Ministero dell' Ambiente e della Sicurezza Energetica

Commissione Tecnica PNRR - PNIEC

Parere n. 217 del 26/10/2023

Progetto	<p><i>Valutazione Impatto Ambientale</i></p> <p>Progetto di un impianto agrivoltaico di potenza pari a 40,07 MW, e delle relative opere di connessione alla RTN, da realizzarsi nel Comune di Cerignola (FG), in località "Tavoletta"</p> <p>ID_VIP: 8055</p>
Proponente	HERGO RENEWABLES S.p.A

Figura 2: opere di mitigazione

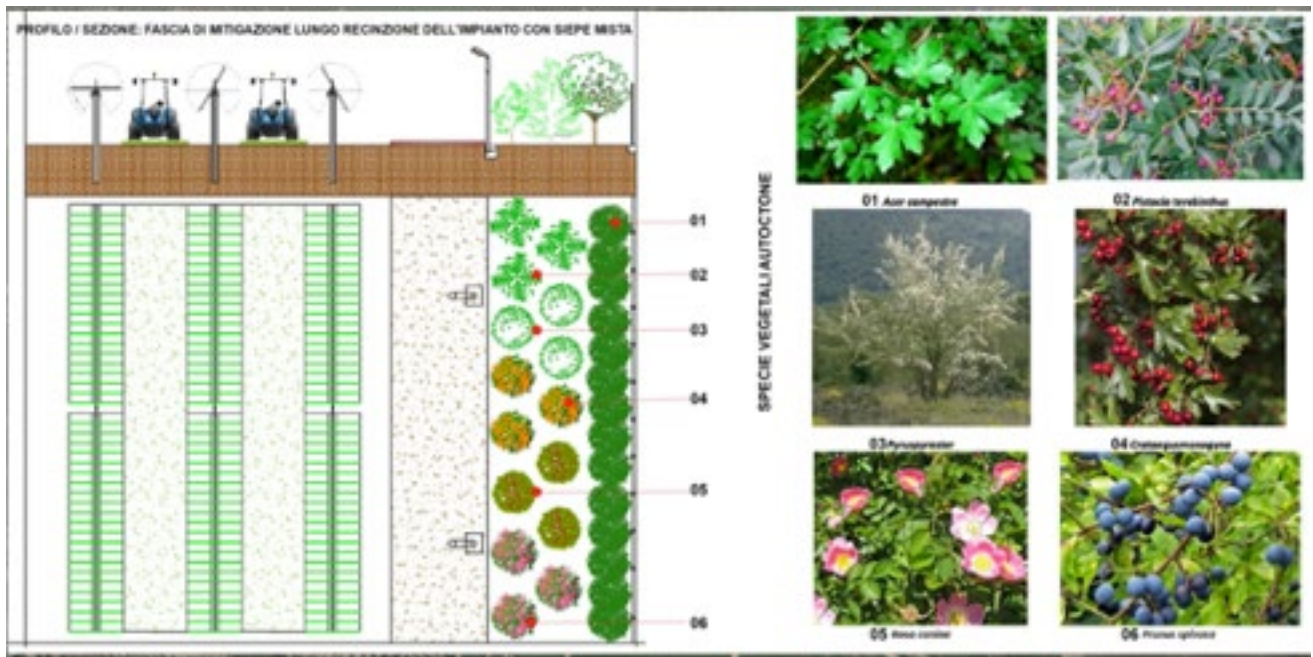
La Commissione evidenzia che il Proponente riporta informazioni contrastanti circa la fascia di mitigazione poiché nel SIA e nella relazione paesaggistica indica che verrà impiantato un uliveto mentre nella relazione W32BUA4_SpecieVegetali-signed.pdf, riporta le specie che verranno utilizzate nella fascia di mitigazione sono: *Acer campestre*, *Pistacia terebinthus*, *Pyruspyraster* (Arbustiva), *Crataegus* spp., *Rosa canina*, *Prunus spinosa*, tali piante sono anche riportate nella tavola opere di mitigazione. Inoltre, nella risposta integrazione⁴ e a pag. 250 del SIA specifica che la fascia perimetrale sarà ampia 3m, a pag. 234 specifica che “l’altezza massima della siepe sarà 4 metri. Larghezza della siepe: 1 metro. Distanza dalla recinzione perimetrale: 0,5 metri. Sesto d’impianto: 1 metro tra ogni pianta messa a dimora”.

Nella richiesta integrazioni riporta che verranno coltivati 30 ha a foraggio e 12ha fascia di mitigazione ulivo, nella W32BUA4_PlanimetriaImpiantoAgrivoltaico-signed.pdf riporta che le aree coltivate sono 27,72 ha, nelle linee guida riporta che le aree coltivate sono 46,85 ha.

La Commissione ritiene inoltre necessario che venga realizzata una siepe perimetrale in aggiunta all’uliveto esterna alla recinzione delle aree dell’impianto, di ampiezza pari ad almeno 5 m, pluristratificata e plurispecifica, composta da specie arboree, arbustive e suffruticose appartenenti alla serie della vegetazione spontanea tipica del territorio, evitando il sesto di impianto regolare e facendo particolare riferimento alle specie della vegetazione potenziale naturale dell’area vasta. **Condizione Ambientale n. 3**

Figura 3: impianti FER esistenti

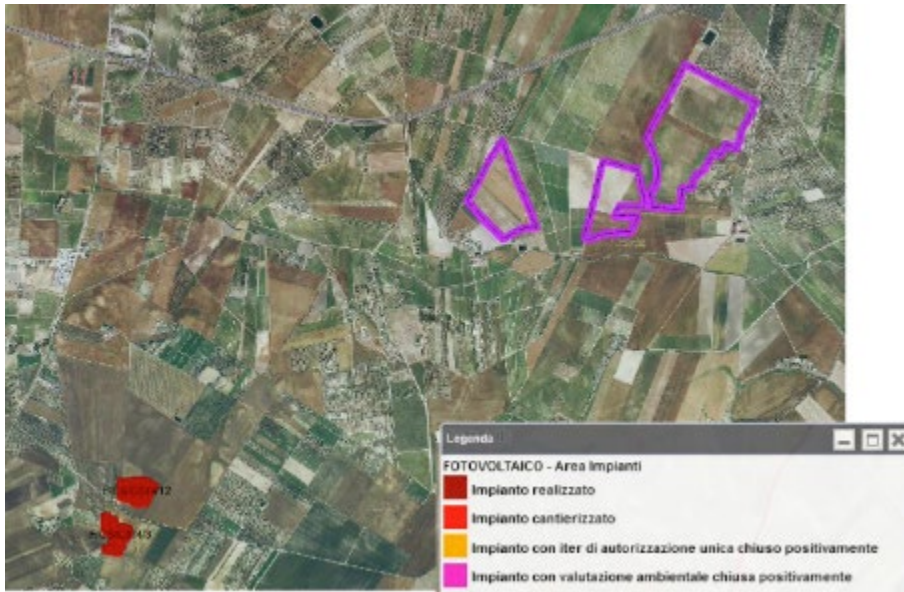
La Commissione evidenzia che nonostante il Proponente nella risposta alle integrazioni riporti che ha considerato anche gli impianti in VIA (221221_CRG_MITE_Integrazioni.pdf, pag. 3), in realtà nella trattazione non sono stati indicati. La Commissione, quindi, per verificare la presenza di eventuali ulteriori impianti con iter autorizzativo in corso, ha effettuato una ulteriore verifica sul portale pubblico del MASE “Valutazioni e Autorizzazioni Ambientali” in data 26/09/2023, rilevando che in un raggio di 5 km sono presenti i seguenti impianti fotovoltaici riportati in Tabella 3.
